DATO: 2020-11-23
SIDE: 1 (2)
PRODUKT: AUTROPRIME BRANNALARMSENTRALER BS-200 OG BS-200M
EMNE: NY KRAFTFORSYNING

AUTROPRIME – NY KRAFTFORSYNING I BRANNALARMSENTRALENE BS-200 OG BS-200M

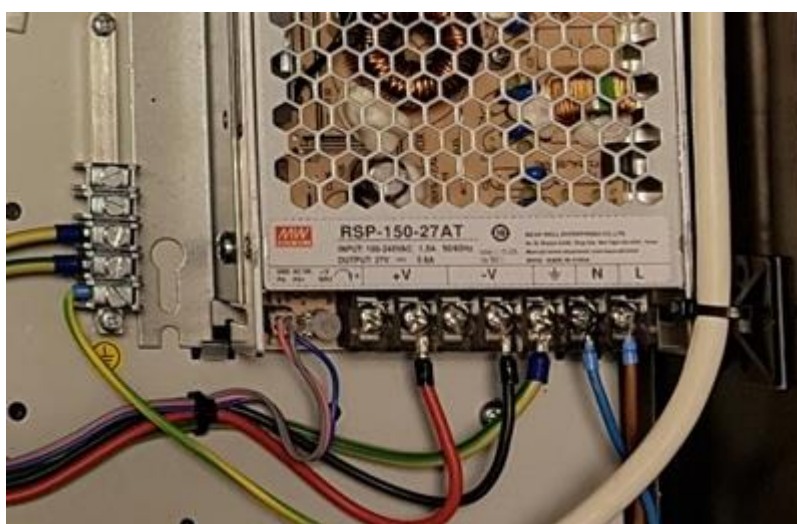
Kraftforsyningen i Autroprime BS-200 og BS-200M erstattes av en ny modell, RSP-150-27AT. Den nye kraftforsyningen (se bildet nedenfor) er fysisk forskjellig fra den eksisterende typen SC-150-27ME.

Følgende mindre justeringer og forbedringer er gjort i forhold til installasjonen av panelet:

- Tilkoblingen for vekselstrøm flyttes til høyre side på kraftforsyningen
- Det er to terminaler for både + 24V og 0V på kraftforsyningen, noe som gjør det lettere å koble til ekstern belastning
- Kontrollkabelen fra hovedkortet BSA-200 til den nye kraftforsyningen føres ikke lenger via skrueterminalene, men har en separat kontakt som gjør det lettere å jobbe med 24V-tilkobling

Merk: Kraftforsyninger SC-150-27ME i eksisterende brannalarmsentraler BS-200 / BS-200M kan ikke erstattes med den nye kraftforsyningen RSP-150-27AT.
